*Oggetto:* **[ID\_VIP: 8781] Comune di Aprilia (LT)**

*"Progetto di un impianto agrovoltaiico denominato "LA COGNA", della potenza di 22,066 MW e delle relative opere di connessione alla RTN, da realizzarsi nel comune di Aprilia (LT)".*

**RICHIESTA INTEGRAZIONI DOCUMENTALI DEL MINISTERO DELLA CULTURA**

Fig.1 sovrapposizione delle opere e del caviodotto con la sottostazione e stazione sulla Tav.B del PTPR

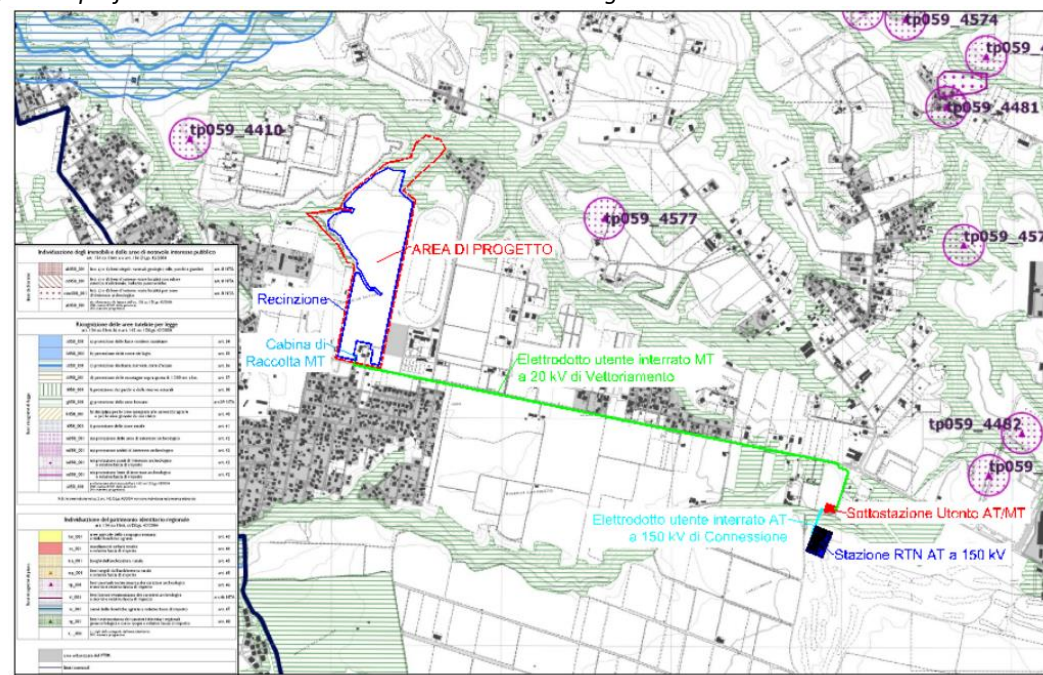
Al fine di indirizzare concretamente il necessario miglioramento progettuale richiesto, si segnala che le principali CRITICITÀ riscontrate a seguito dell'analisi della documentazione presentata, si riferiscono alla relazione dell'impianto con i beni paesaggistici posizionati all'intorno e in particolare con la presenza di altre iniziative energetiche presenti (grande campo fotovoltaico a nord dell'area individuata per l'impianto) ed in fase di realizzazione/autorizzazione presenti nell'ambito d'area vasta, alla conformazione/localizzazione delle opere di mitigazione in relazione alla possibile reale diminuzione della intervisibilità delle opere.

Fig.2 individuazione delle opere sull'ortofoto dalle quali si vince il rapporto con l'altro campo FTV già realizzato

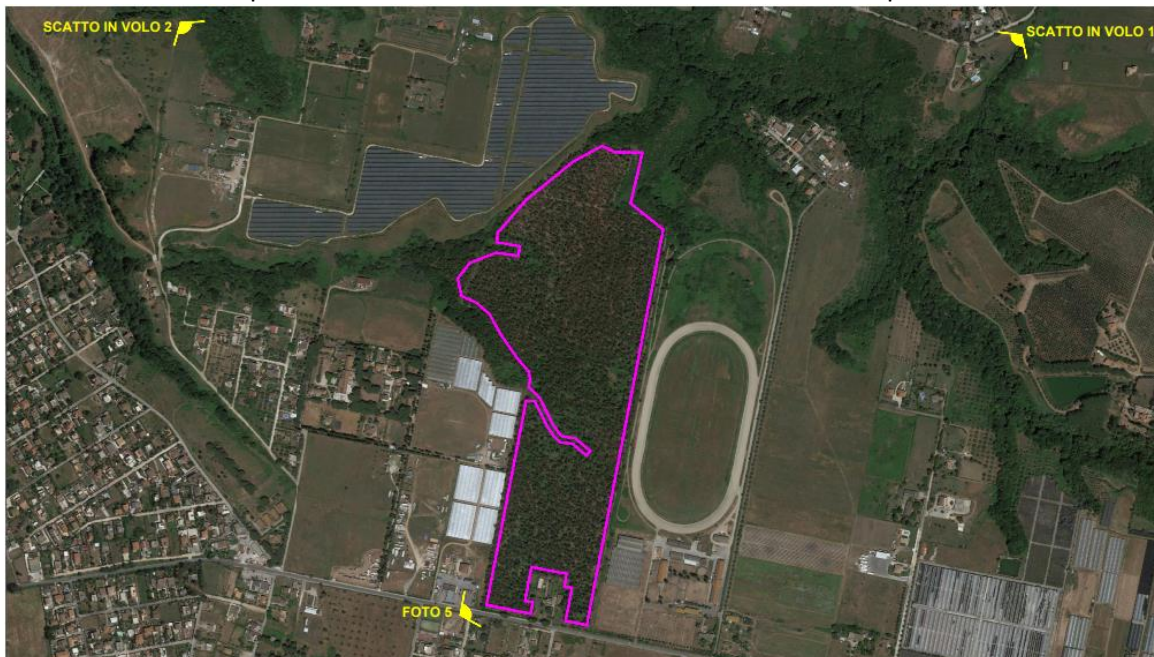
- b) **la riconfigurazione al perimetro**: sia delle opere di mitigazione, che dovranno essere obbligatoriamente localizzate all'esterno delle aree boscate esistenti e attentamente studiate ricercando – in particolare corrispondenza delle aree boscate - una disposizione naturale e non geometrica (con riferimento alla profondità delle fasce di mitigazione, alla scelta delle specie arboree e arbustive e alla loro composizione) al fine di evitare l'effetto barriera tenendo conto di quanto richiesto alla precedente lettera a); che della recinzione (comprensiva del sistema di viabilità interna ed esterna). Si segnala la necessità che particolare attenzione venga posta con riferimento al perimetro in corrispondenza dell'altro impianto esistente, per il quale, si chiede che
